Impianto di produzione di energia elettrica da fonte solare denominato “San Giuliano” avente potenza di picco 7,1755 MWp e potenza in immissione 6,2 MW situato nel Comune di Alessandria con relative opere connesse nel Comune di Tortona (AL), in Provincia di Alessandria.

RELAZIONE INTEGRATIVA

Nel presente documento il proponente fornisce le proprie risposte alle richieste di integrazioni per la verifica di completezza trasmesse dalla Provincia di Alessandria - Direzione Ambiente, Servizio Energia, con nota prot. n. 52265 del 03/10/2025.

Figura 2: Sezione di posa del cavidotto per il tipologico "A"

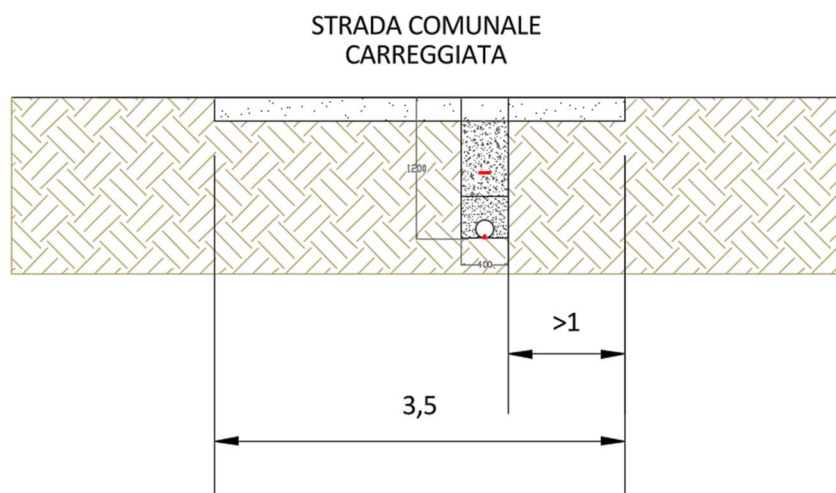
Inoltre, pur evidenziando che le manomissioni di suolo pubblico saranno oggetto di specifica autorizzazione da parte dell'ufficio scrivente, anche le planimetrie e le relazioni non contengono informazioni circa le modalità di scavo e di ripristino del manto stradale.

Pertanto si chiede che venga già in questa fase documentata la previsione di intervento comprensiva di planimetrie e sezioni in scala adeguata e modalità di ripristino.

La sezione di posa del cavidotto per il tratto in oggetto prevede l'occupazione laterale della carreggiata stradale. Non si prevede l'occupazione di aree private. Per la fase di cantiere si potrebbe rendere necessaria l'interruzione della viabilità nei tratti corrispondenti a questa tipologia. Si prevede il totale ripristino del manto stradale a conclusione dei lavori.
